POLICIE ČESKÉ REPUBLIKY
KRAJSKÉ ŘEDITELSTVÍ POLICIE
KRAJE VYSOČINA

Čj: KRPJ-99713-6/ČJ-2021-1600DP-AUG

Dopravní terminál Želetava - sdělení k dokumentaci pro stavební řízení (DSP) na I/23 včetně přechodu pro chodce na I/23

Situace dopravního značení
M 1:500

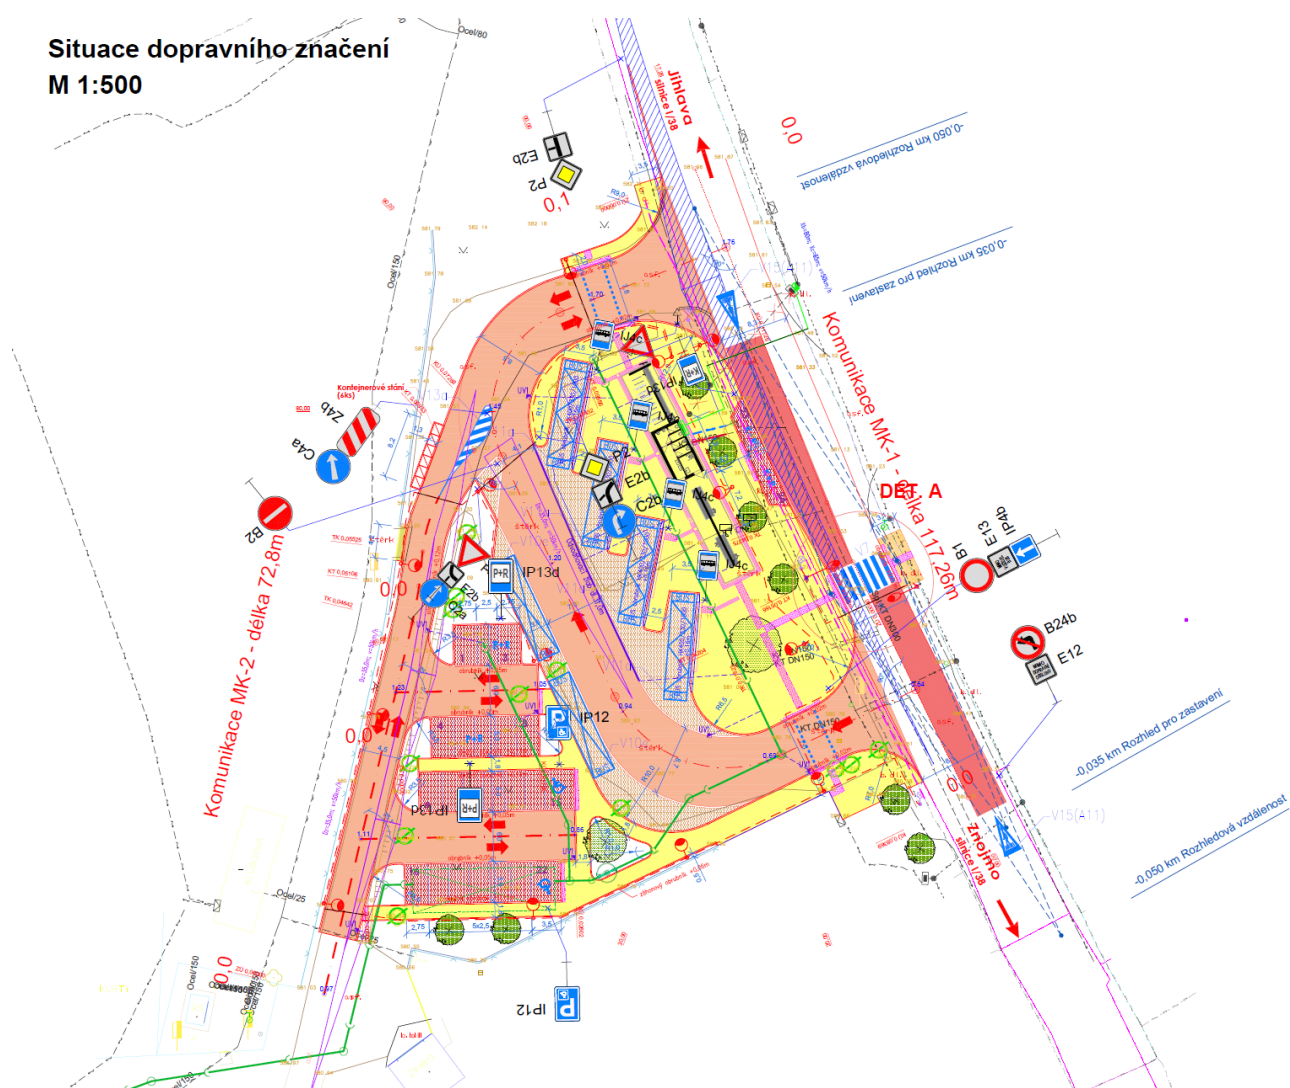
- Na základě § 16 odst. 2 písm. b) zákona č. 13/1997 o pozemních komunikacích **souhlasíme** s předloženou dokumentací (ilustračně viz třetí strana) a s vydáním stavebního povolení v návaznosti na níže uvedené, viz dále.

- Vydáváme souhlasné stanovisko k místní úpravě provozu na pozemních komunikacích pro silnici I/23 dle § 77 odst. 2 písm. b) zákona č. 361/2000 Sb., o silničním provozu
- Úprava provozu na pozemních komunikacích musí být v souladu s vyhláškou č. 294/2015 Sb., kterou se provádějí pravidla provozu na pozemních komunikacích.
